Conseil des Parents de la Crèche
Philippe de Girard
9/13 Rue Philippe de Girard
75010 Paris

Messieurs les Membres de la Commission
d'enquête publique sur la demande
d'autorisation environnementale relative au
projet « CDG Express »

Paris, le 16 novembre 2018

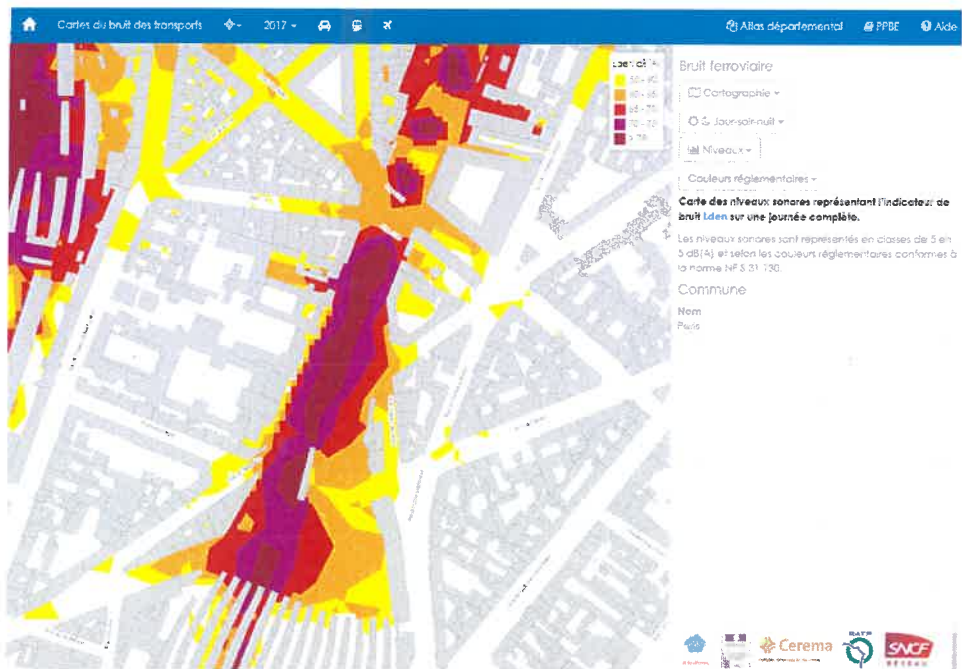
Aux abords de la crèche, la largeur de l'emprise totale des voies de chemin de fer est considérablement réduite, par rapport à l'espace qui leur est affecté en amont, avant de s'élargir à nouveau à hauteur de l'entrée en gare.

Ainsi, dans ce secteur, les voies sont pourvues de nombreux aiguillages, permettant aux trains de converger provisoirement vers un nombre plus limité de voies lorsqu'ils sortent de la gare ou, inversement, vers un nombre plus important de voies lorsqu'ils entrent en gare pour rejoindre les quais.

Par conséquent, aux abords immédiats de la Crèche, le bruit du roulement des trains est très significativement aggravé par de très nombreux bruits d'impacts et de crissements, provoqués systématiquement par le passage de chaque essieu d'une voie à l'autre.

Ces nuisances sont en outre amplifiées par la circonstance que cette zone d'entrée de gare est aussi une zone de freinage des trains arrivant en gare de l'Est.

En tout état de cause, au regard du volume et de la fréquence du trafic ferroviaire entrant et sortant de la gare de l'Est, **les salles du RDC de la crèche ne peuvent pas être ventilées par l'ouverture des fenêtres donnant sur les voies plus de quelques dizaines de secondes, sans subir les bruits assourdissant du trafic ferroviaire.**
